原子力発電所の高経年化対策の評価について

平成16年3月18日
経済産業省
原子力安全・保安院

原子力発電所の高経年化対策の評価について

平成16年3月
経済産業省
原子力安全・保安院

図-1 高浜発電所1号機 高経年化対策検討に基づく長期保全計画

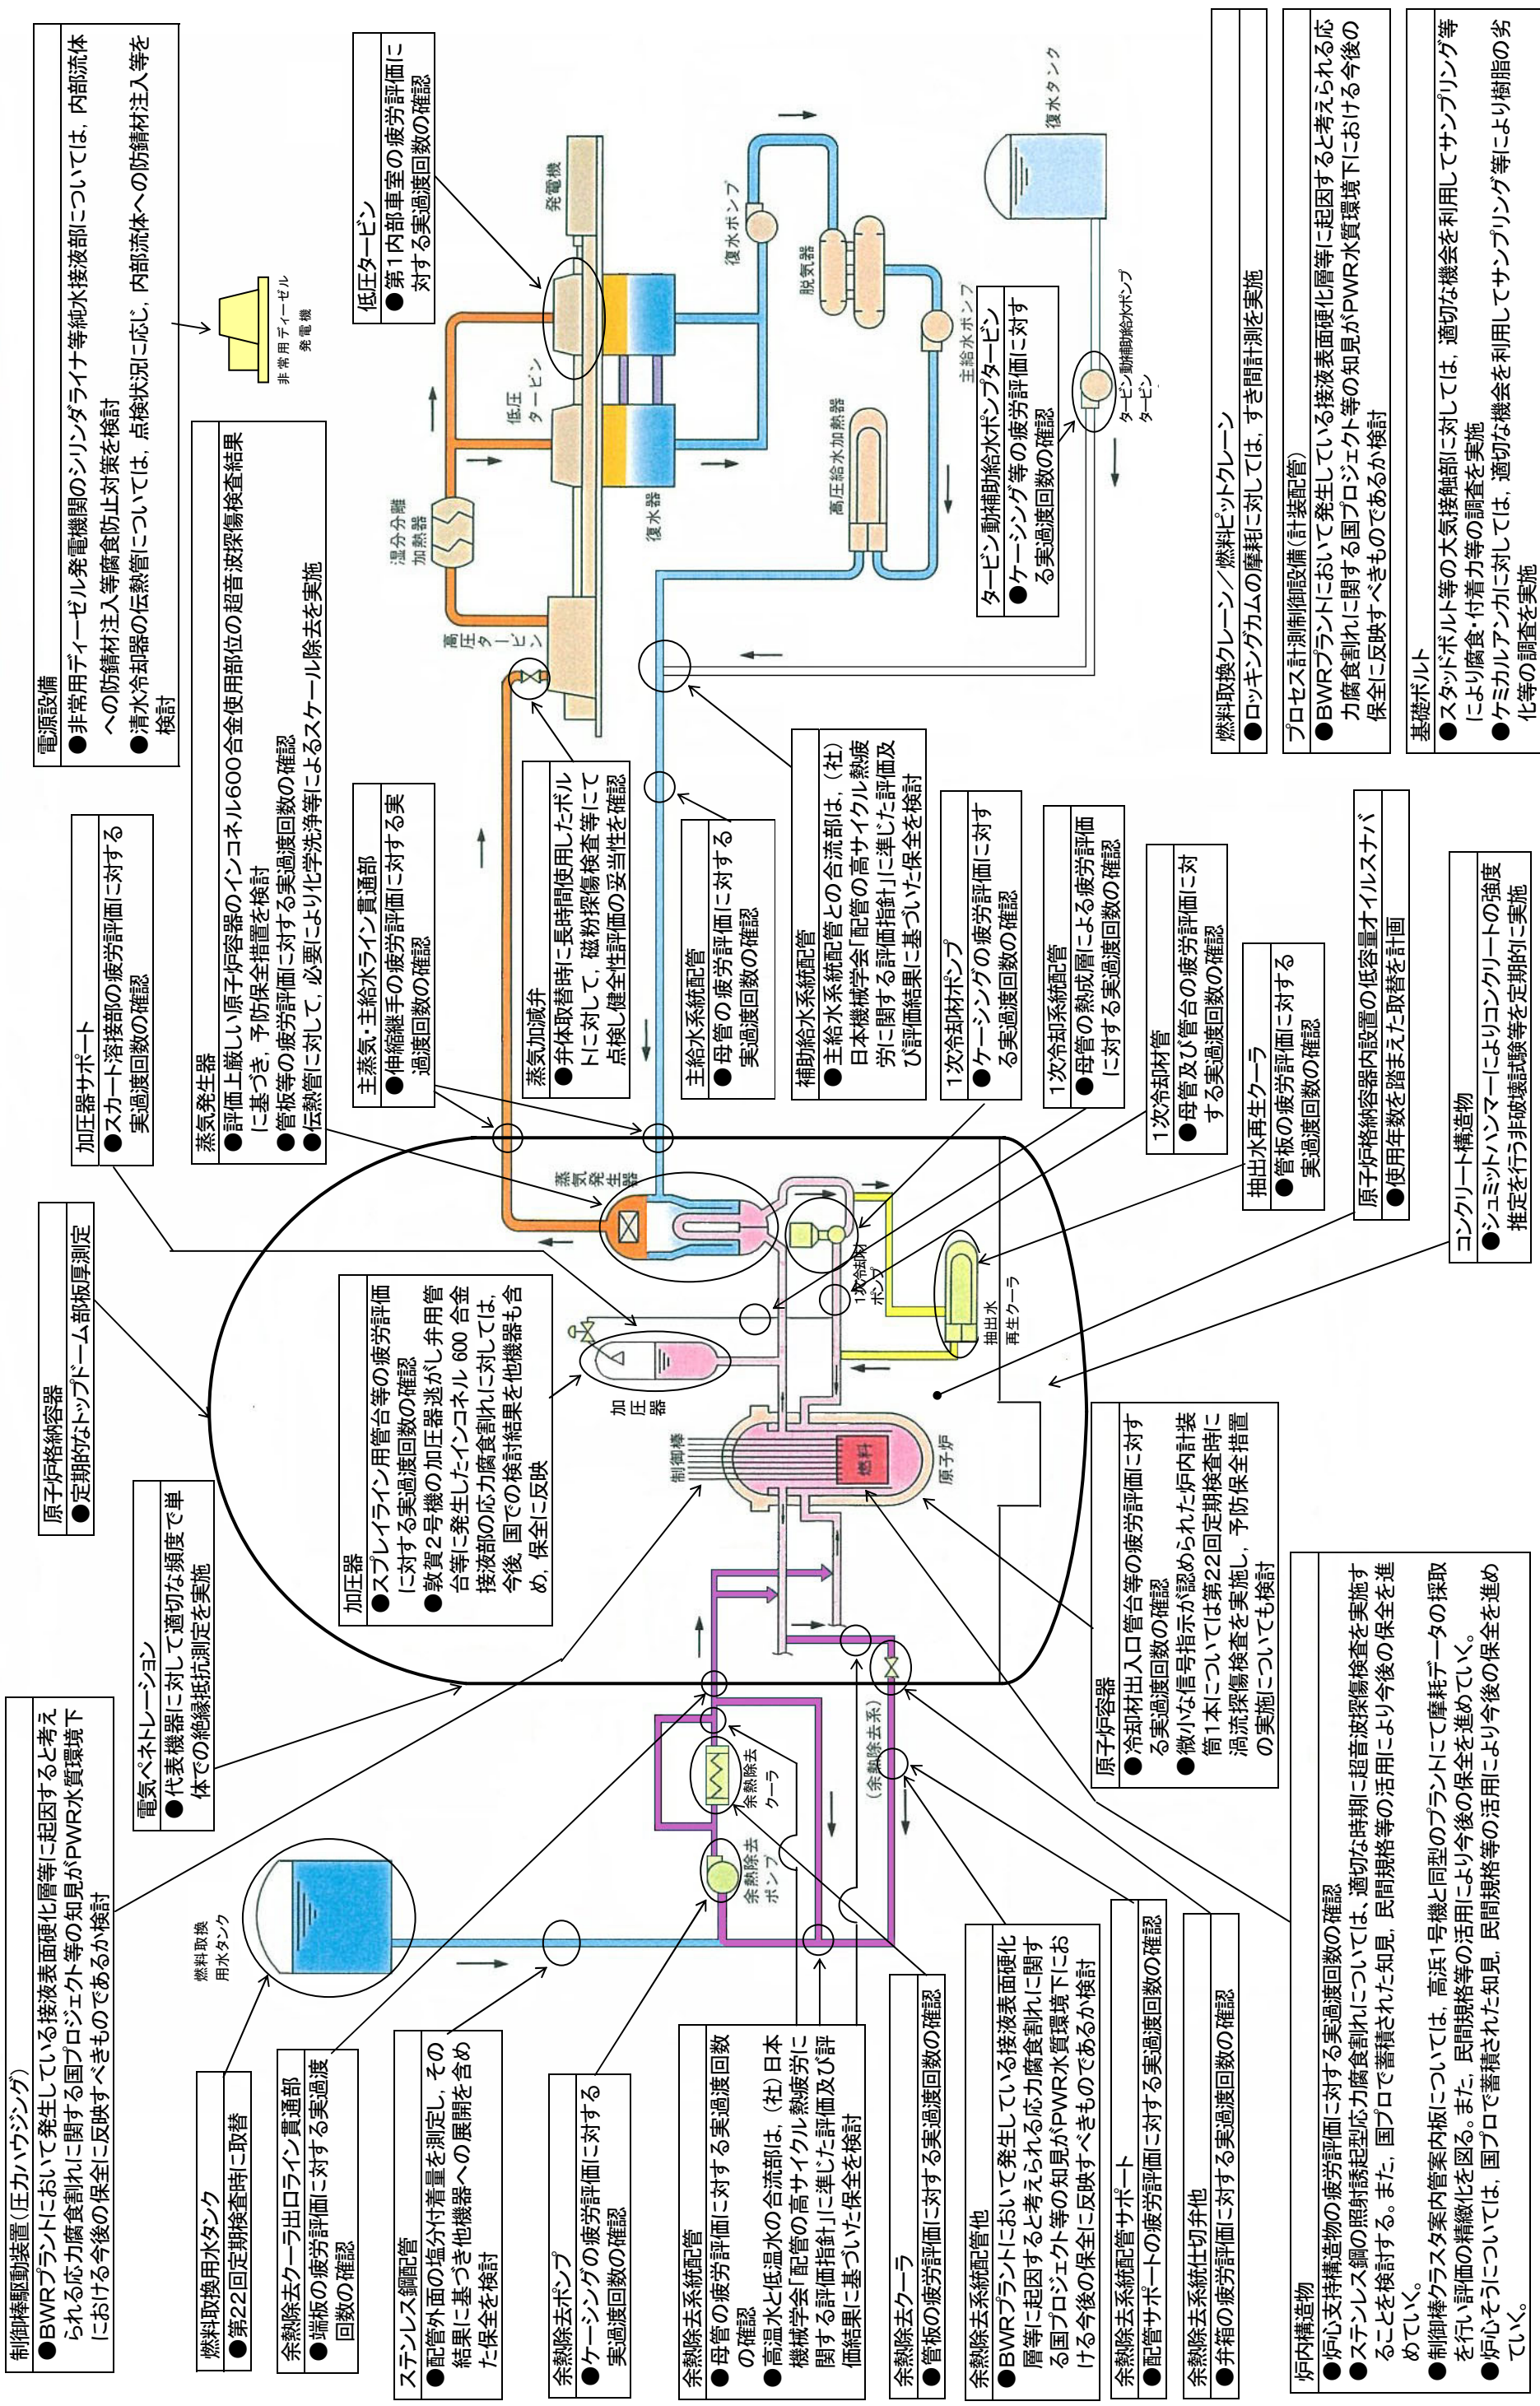
a-1 第21回定期検査時(平成15年1月)に微小な信号指示が認められた炉内計装筒1本については、平成16年に計画される第22回定期検査時に渦流探傷検査を実施して信号指示変化の有無を確認するとともに補修、予防保全措置の実施についても検討していく。

a-2 加圧器サージ用管台のインコネル600合金¹使用部位については、日本原子力発電株式会社敦賀発電所2号機の加圧器逃がし弁用管台及び安全弁用管台に発生したインコネル600合金接液部の応力腐食割れに対する、国での検討結果を他の機器も含めた保全に反映していく。

a-1 蒸気発生器のインコネル600合金使用部位(管板1次側肉盛)については、評価上厳しい原子炉容器のインコネル600合金使用部位(冷却材入口管台、冷却材出口管台)の超音波探傷検査結果に基づき予防保全措置を検討していく。

炉内構造物ステンレス鋼の照射誘起型応力腐食割れについては、海外トラブル事例があり、中性子照射量、温度及び応力が比較的高いバツフルフォーマボルトについては、運転の長期化を考慮すると照射誘起型応力腐食割れの発生する可能性は否定できないことから、適切な時期に超音波探傷検査の実施を検討する。

余熱除去ポンプ、抽出水再生クーラ、原子炉容器、余熱除去系統配管、余熱除去系統仕切弁、炉心支持構造物、及び加圧器スカート等の低サイクル疲労割れについては、営業運転開始後60年間の想定過渡回数に基づく疲れ累積係数³が、1以下であることから、今後、定期安全レビュー時に実過渡回数がこの想定範囲内であることを確認する。

図-2 高浜発電所2号機 高経年化対策検討に基づく長期保全計画

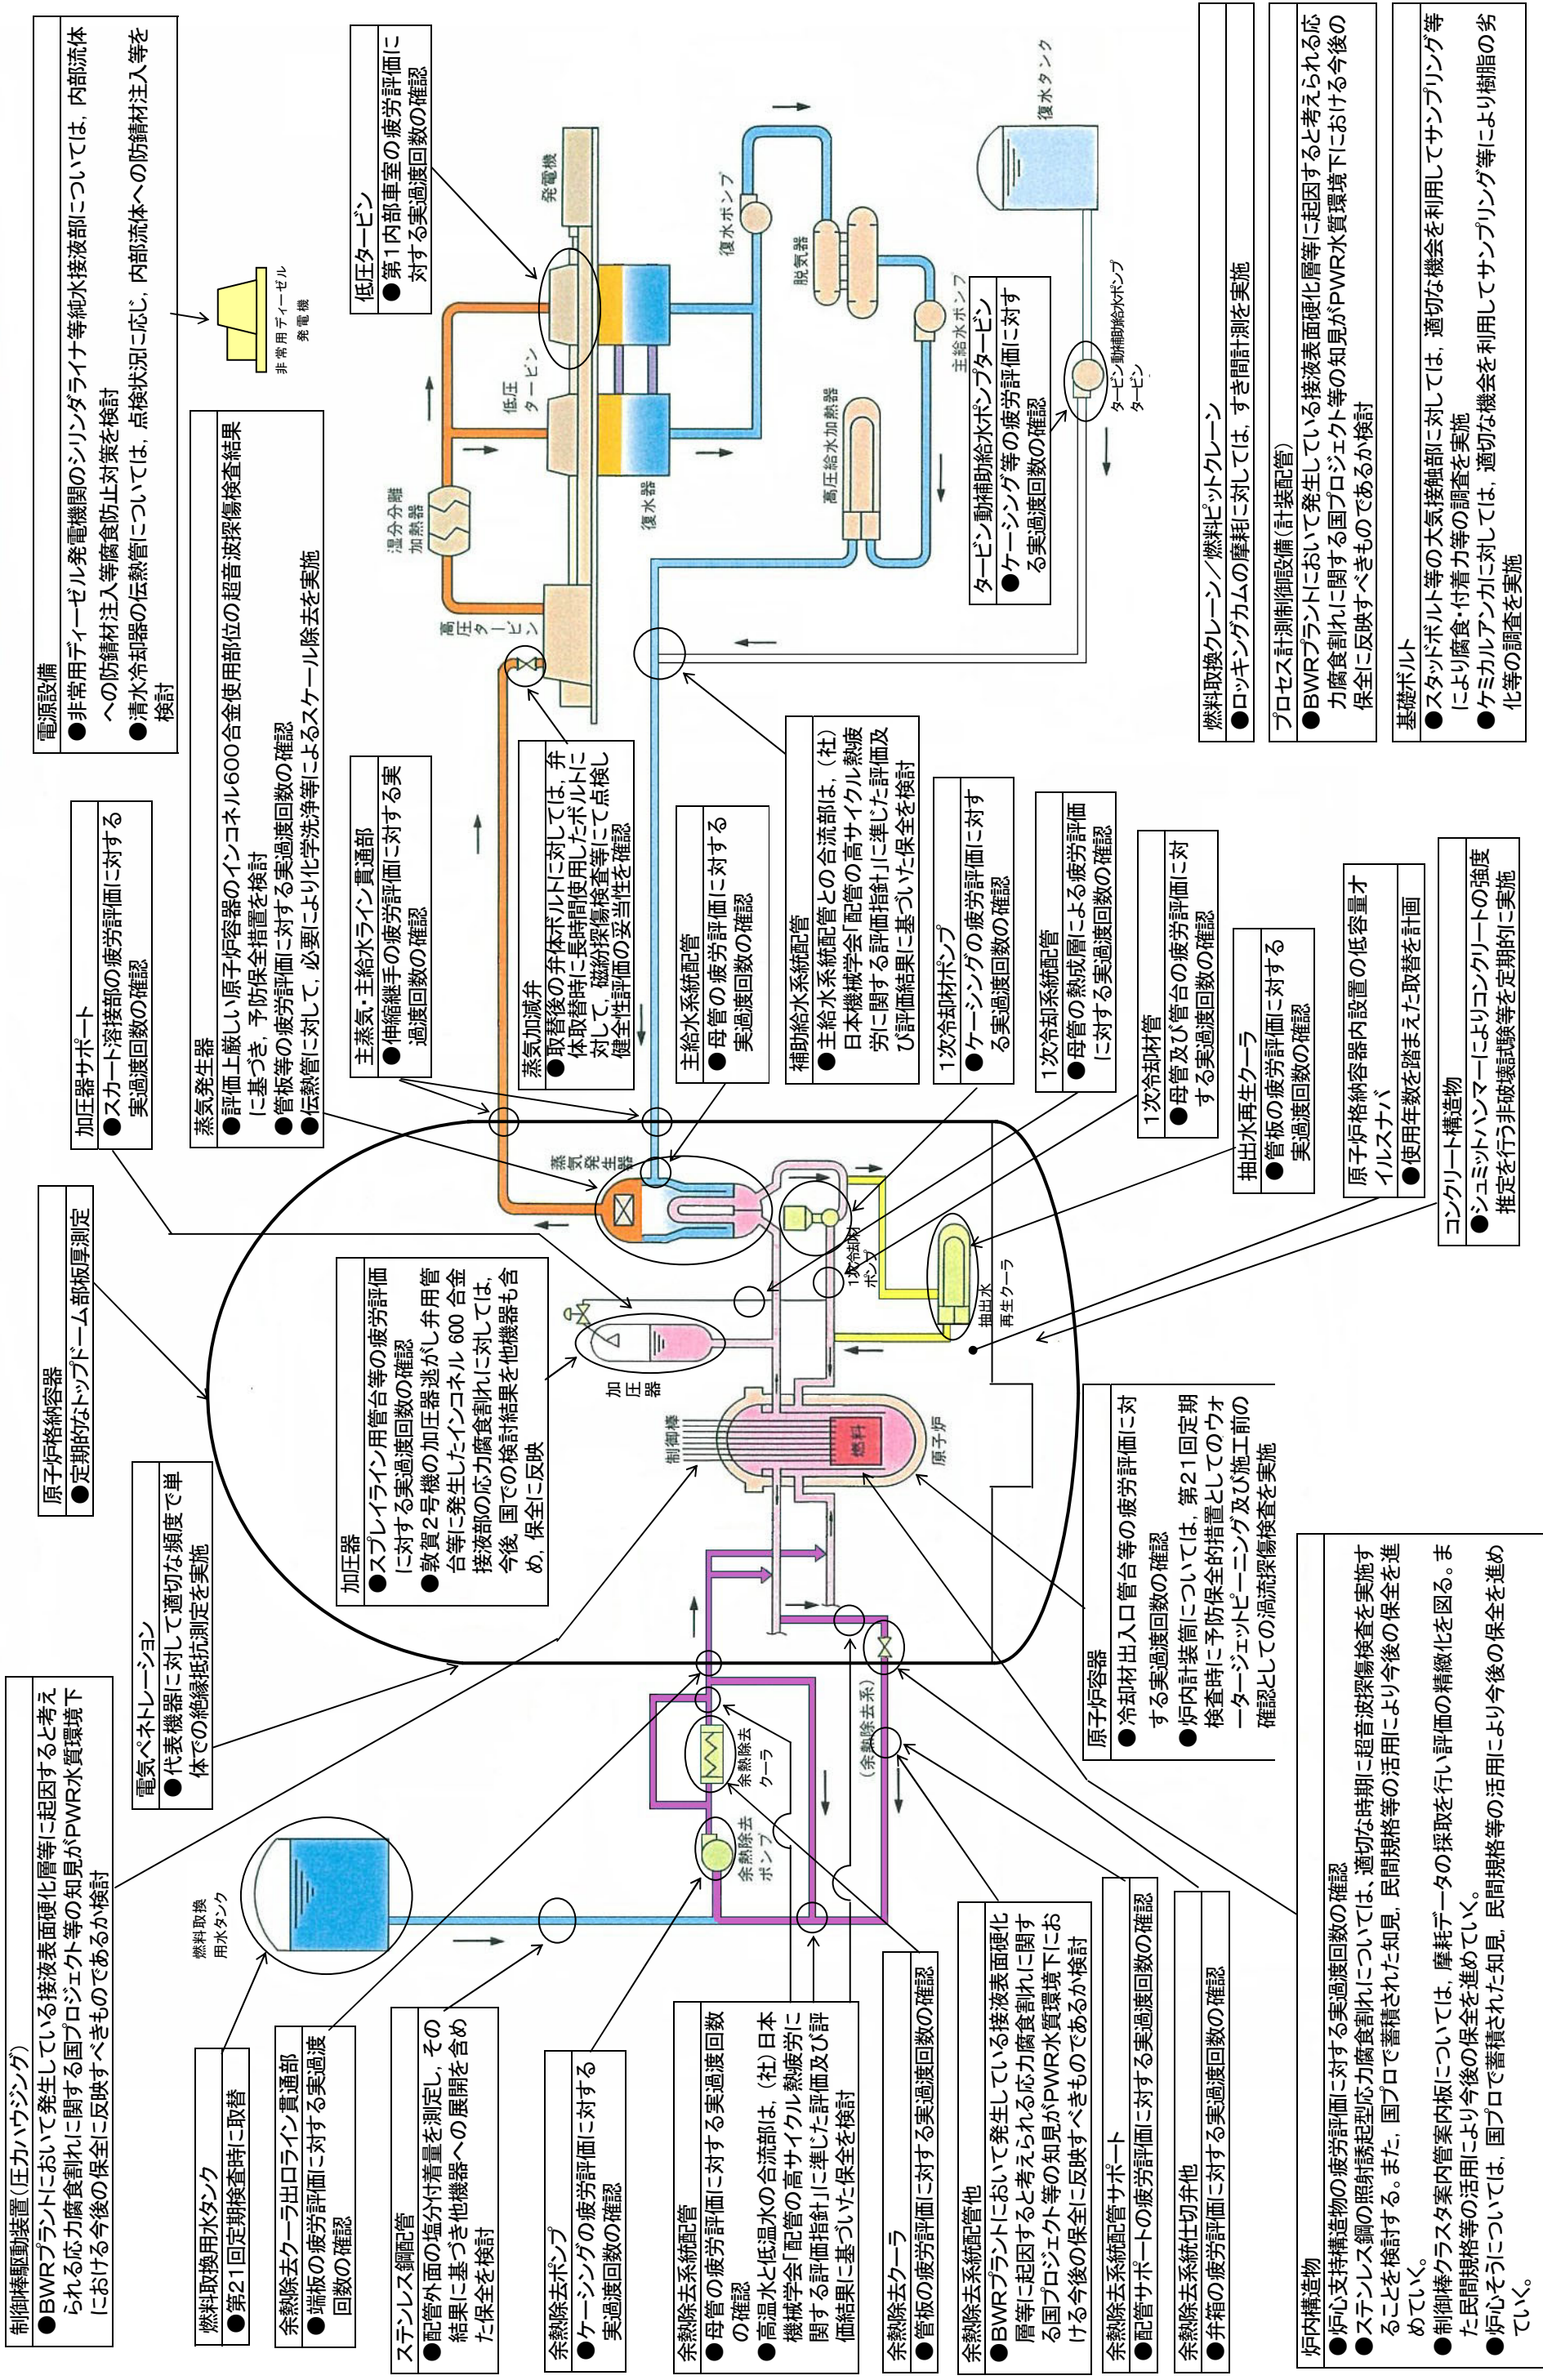
a-1 炉内計装筒については、平成15年度の第21回定期検査時に予防保全措置としてのウォータージェットピーニング(応力緩和)の適用及び施工前の確認としての渦流探傷検査を行う。

a-2 加圧器サージ用管台のインコネル600合金使用部位については、日本原子力発電株式会社敦賀発電所2号機の加圧器逃がし弁用管台及び安全弁用管台に発生したインコネル600合金接液部の応力腐食割れに対する、国での検討結果を他の機器も含めた保全に反映していく。

a-1 蒸気発生器のインコネル600合金使用部位(冷却材出入口管台等)については、評価上厳しい原子炉容器のインコネル600合金使用部位(冷却材入口管台、冷却材出口管台)の超音波探傷検査結果に基づき予防保全措置を検討していく。

炉内構造物ステンレス鋼の照射誘起型応力腐食割れについては、海外トラブル事
例があり、中性子照射量、温度及び応力が比較的高いバップルフォーマボルトについ
ては、運転の長期化を考慮すると照射誘起型応力腐食割れの発生する可能性は否定
できないことから、適切な時期に超音波探傷検査の実施を検討する。

余熱除去ポンプ、抽出水再生クーラ、原子炉容器、余熱除去系統配管、余熱除去系統仕切弁、炉心支持構造物、及び加圧器スカート等の低サイクル疲労割れについては、営業運転開始後60年間の想定過渡回数に基づく疲れ累積係数が、1以下であることから、今後、定期安全レビュー時に実過渡回数がこの想定範囲内であることを確認する。
